**Commission économique pour l'Europe**

**Groupe de travail des transports des denrées périssables****Soixante quatorzième session**

**Propositions d'amendements à l'ATP:****Propositions en suspens**

**Prescriptions relatives aux essais de cloisons mobiles et fixes  
visant à mesurer leurs coefficients de transfert thermique****Communication de la France****Contexte**

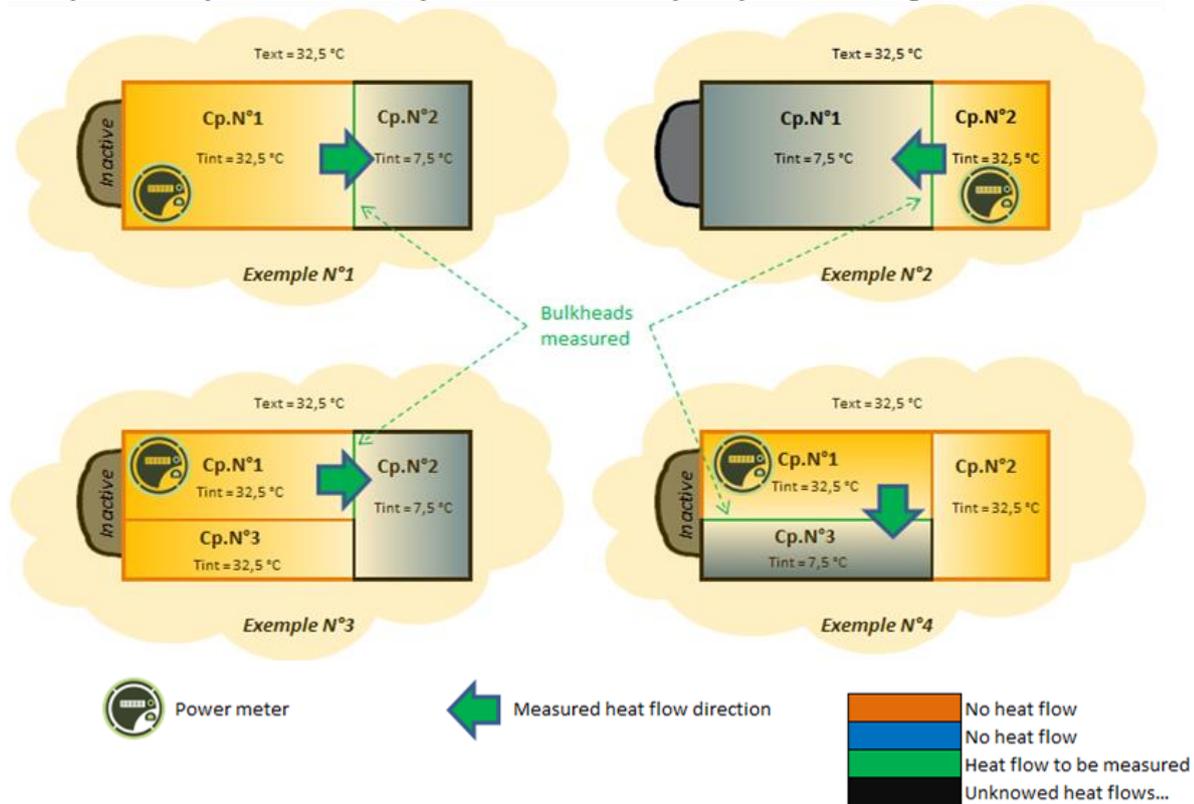
Le principe de la méthode repose sur :

- la création d'un flux thermique maîtrisé au travers d'une cloison interne fixe dont la détermination du coefficient K est recherchée,
- l'annulation de flux thermiques de l'ensemble des autres parois du compartiment dans lequel est effectué la mesure de puissance nécessaire à l'estimation du coefficient K de la cloison fixe.

Les quatre exemples ci-dessous explicitent la méthode pour plusieurs configurations données :

With 'Cp.N ° X, the compartment number X.
